Asunto: Notificación Resolución No. 399 del 25 de febrero de 2021

EXPEDIENTE: LAM3271
PROYECTO: Explotación minera en las áreas de los contratos 144/97 "El Descanso", 283/95 "Similoa" y 284/95 "Rincón Hondo"
INTERESADO: DRUMMOND LTD.
SECTOR: Minería
JURISDICCIÓN: Municipios de Becerril y Agustín Codazzi en el departamento del Cesar.
AUTORIDAD(ES)
AMBIENTAL(ES): Corporación Autónoma Regional del Cesar CORPOCESAR
FECHA DE VISITA: Visita virtual guiada los días 26 y 27 de octubre de 2020
SOLICITUD: Modificación de Licencia Ambiental Global otorgada para el desarrollo del proyecto El Descanso Norte. La presente solicitud será evaluada teniendo en cuenta los Términos de Referencia TdR-13, acogidos mediante Resolución 2206 del 27 de diciembre de 2016 de Ministerio del Ambiente y Desarrollo Sostenible para proyectos de Minería

CONCEPTO TÉCNICO DE EVALUACIÓN (VIABILIDAD AMBIENTAL)	Fecha: 10/01/2021
		Versión: 9
		Código: EL-FO-21
		Página 16 de 81

Fotografía 3. Señalización del Pozo PWEDN-4 coordenadas 9°46'38"N; 73°28'5"W	Fotografía 4. Medición caudal PWEDN-8 coordenadas 9°46'38"N; 73°28'5"W

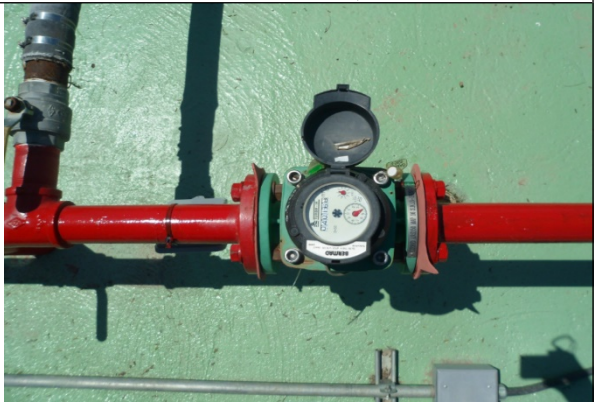
2.2.6 Respecto a las obras de conducción, almacenamiento y sistema de tratamiento este tipo de infraestructura hace parte integral de las áreas auxiliares mineras (campamentos, talleres) autorizadas en la licencia ambiental del proyecto. Estos pozos de aguas subterráneas se encuentran asociados a tres sistemas de tratamiento de agua ya construidos. En este sentido, el grupo evaluador de la ANLA aclara que la modificación propuesta no incluye cambios de los sistemas de conducción, almacenamiento y sistemas de tratamiento en el proyecto.

Figura 3 Localización de las áreas de influencia del proyecto

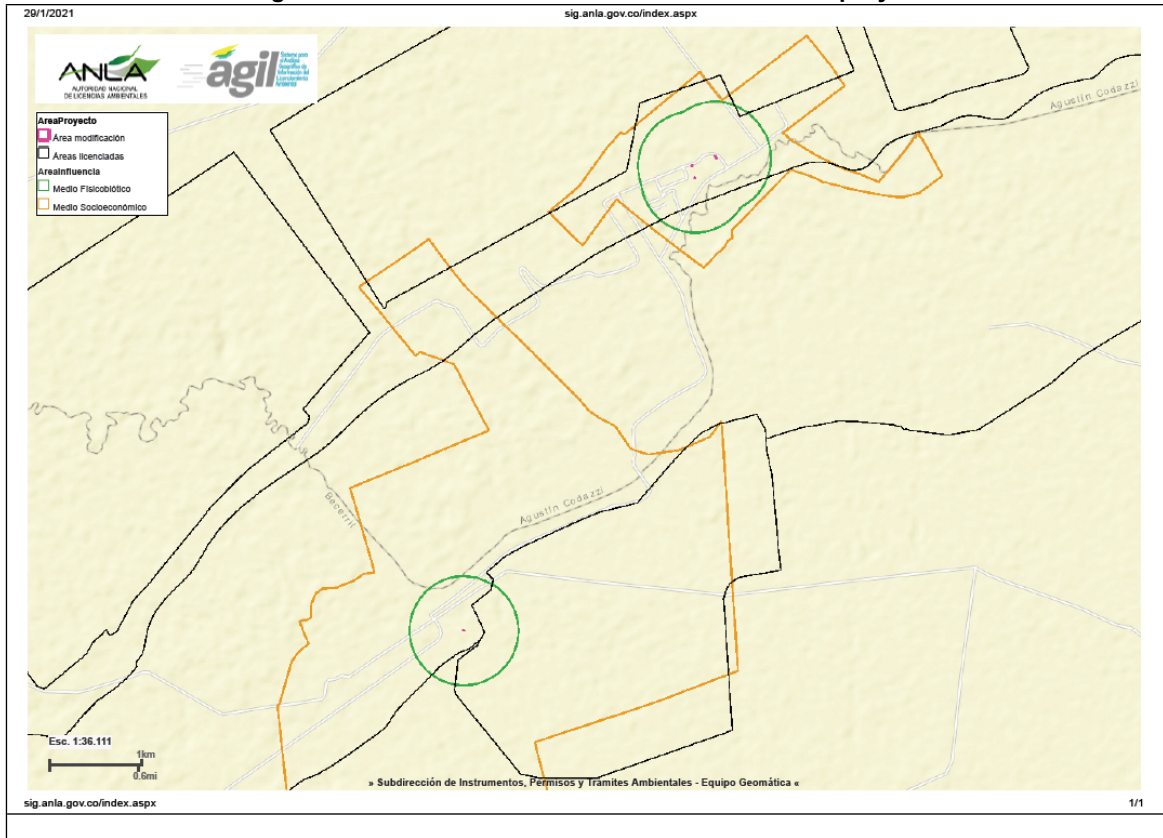
De acuerdo con lo anteriormente expuesto para los diferentes medios se considera que el área de influencia presentado por el Titular se encuentra debidamente delimitado y es coherente con los impactos identificados y no modifica el Área de Influencia que ya fue establecido mediante Resolución 414 de 2008, modificada por la Resolución 152 del 30 de enero de 2009, Resolución
